土地改良事業におけるファームポンドの耐震設計について、直近の耐震設計の考え方が示されている耐震設計指針に基づいて行うことなどを周知することにより、ファームポンドの設計等が適切に行われるよう改善させたもの

## 1 ファームポンドの耐震設計の概要等

（参考図） ファームポンド本体の構造部材及び杭基礎の概念図

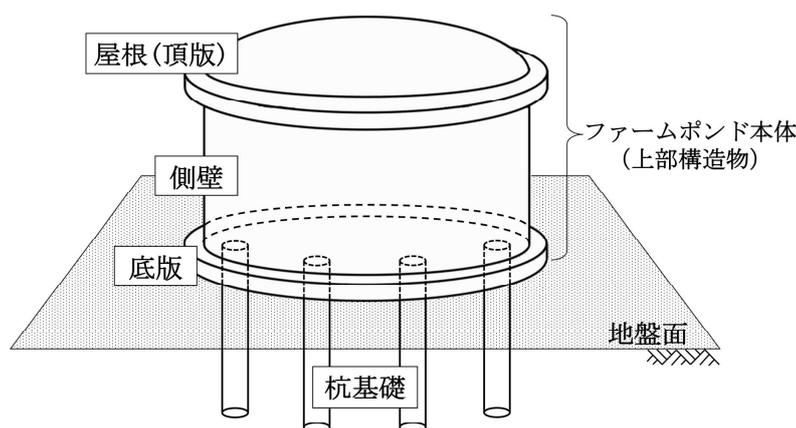
また、ファームポンド指針によれば、ファームポンド本体の構造部材のうち耐震設計を行うべき部材は側壁のみであり、屋根や底版については、耐震設計を省略してよいこととされ、杭基礎については、レベル1地震動に対してのみ検討すればよいこととされている（参考図参照）。

手引によれば、杭基礎の耐震設計を行う場合、杭基礎の耐震性能は上部構造物の耐震性能の同等以上を保持することとされており、上部構造物がレベル2地震動の対象施設の場合は、杭基礎についてもレベル1地震動及びレベル2地震動に対して耐震設計を行うこととされている。また、耐震設計指針によれば、杭基礎のほか、ファームポンド本体の側壁以外の構造部材についても耐震設計を行うこととされている。

そのため、耐震設計指針において耐震設計の対象とされている構造部材については、ファームポンド指針において耐震設計を省略してよいとされ、また、耐震設計指針等に

においてレベル1地震動及びレベル2地震動に対する耐震設計の対象とされている杭基礎については、ファームポンド指針においてレベル1地震動に対してのみ耐震設計の対象とするとされていて、ファームポンド指針と耐震設計指針等とで示されている耐震設計の考え方が整合していない状況となっていた（表1及び表2参照）。しかし、同省は、ファームポンド指針と耐震設計指針等のどちらの耐震設計の考え方を適用してファームポンドの耐震設計を行うかについて明確に示していなかった。

ア ファームポンドの耐震設計については、耐震設計指針に基づいて行うこと
